工程指示 / 要求簡箋(E.I.)

工程指示編號：EI/19627/18

工程編號：J-837

工程名稱：觀塘裕民坊

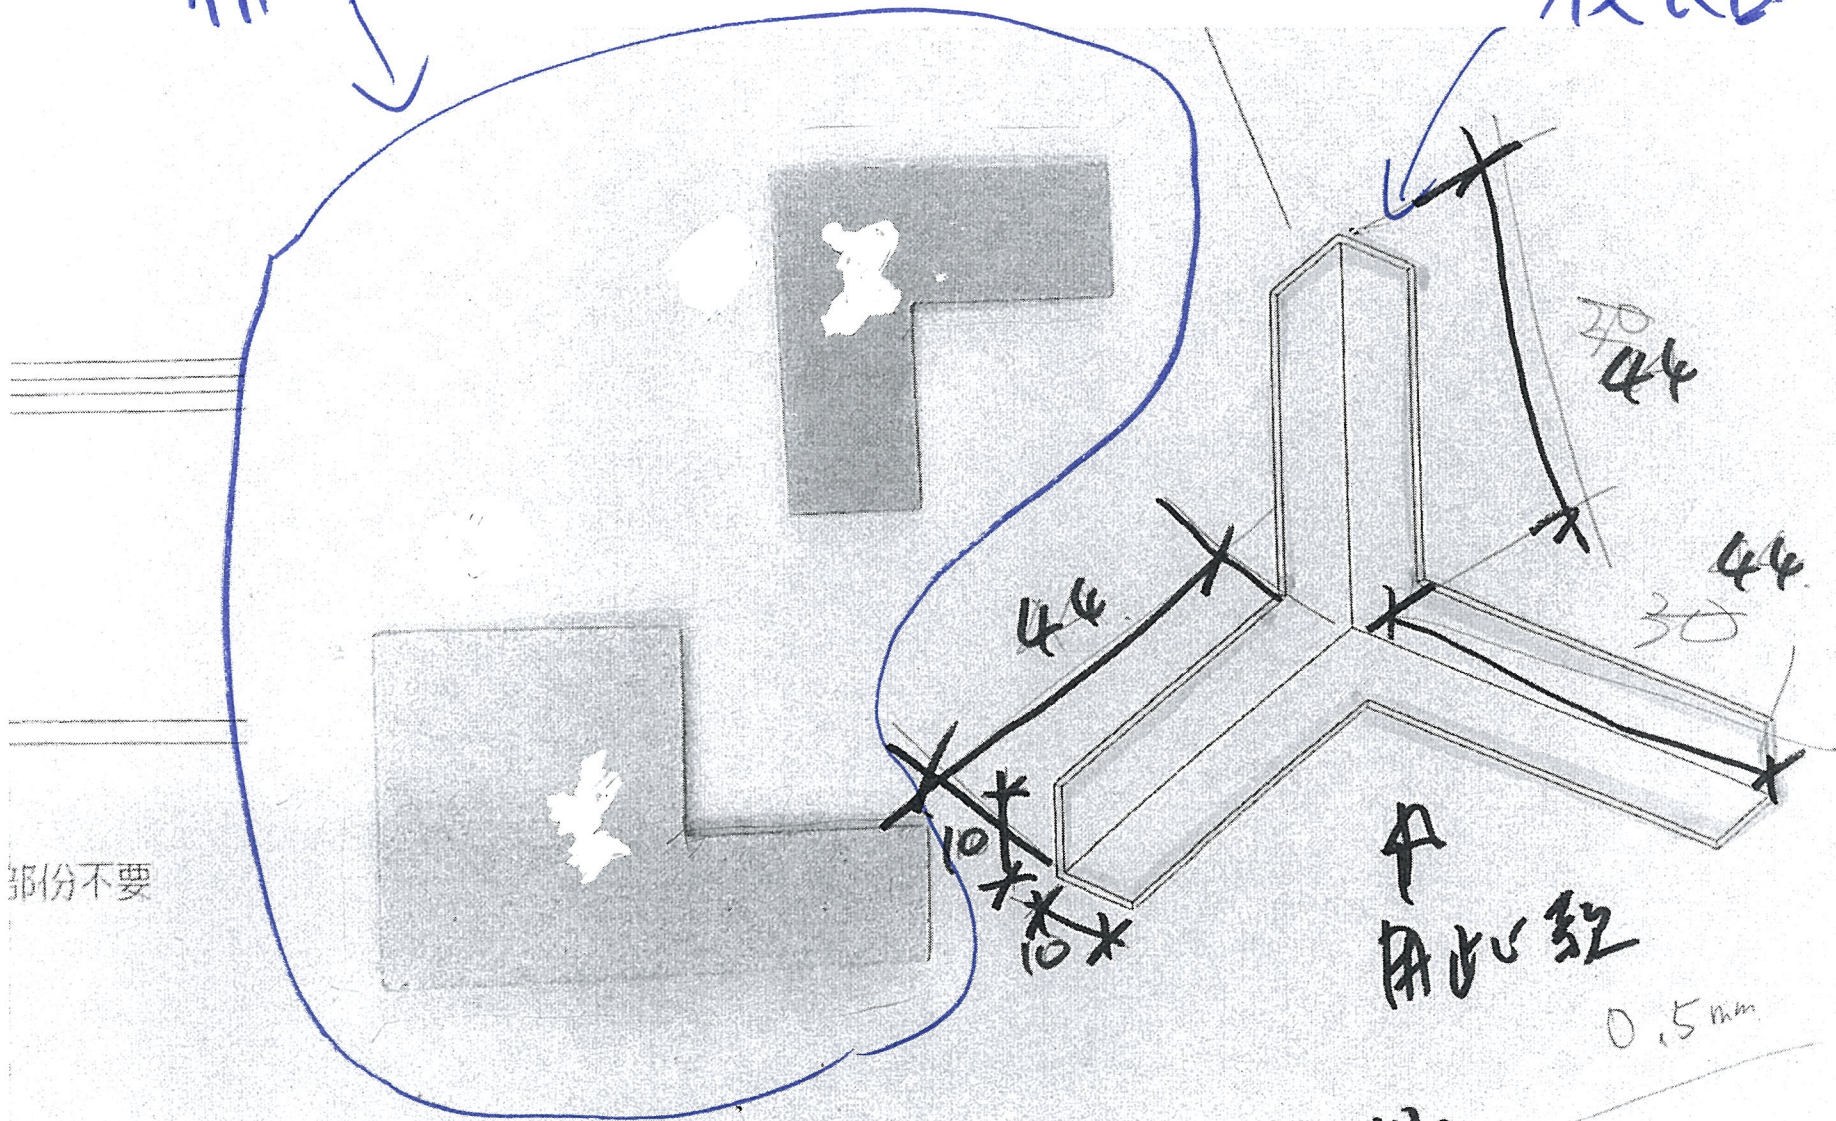
1.請安排防水角進行試水測試，是否能達預期效果，請留意以下事項

- 1.1 防水角批放位置：因有斷口，先試兩款試水**
 1.防水角 斷口位靠 企料 做一款
 2.防水角 斷口位靠 橫料 做一款

1.2 試水合格標準：試水方式：宅水 試水時間：15 分鐘，不入水為合格**2.請留意以下生產事項：****2.1 因佛沙窗第一批 22 號要到佛沙廠，防水角不夠時間生產及安裝**

佛沙窗防水角取消，只計算後裝窗數量

2.2 因佛沙窗防水角取消，生統：佛沙窗要裝回舊款鋁片，

佛沙窗使用

後裝窗使用

部份不要

用此型
材
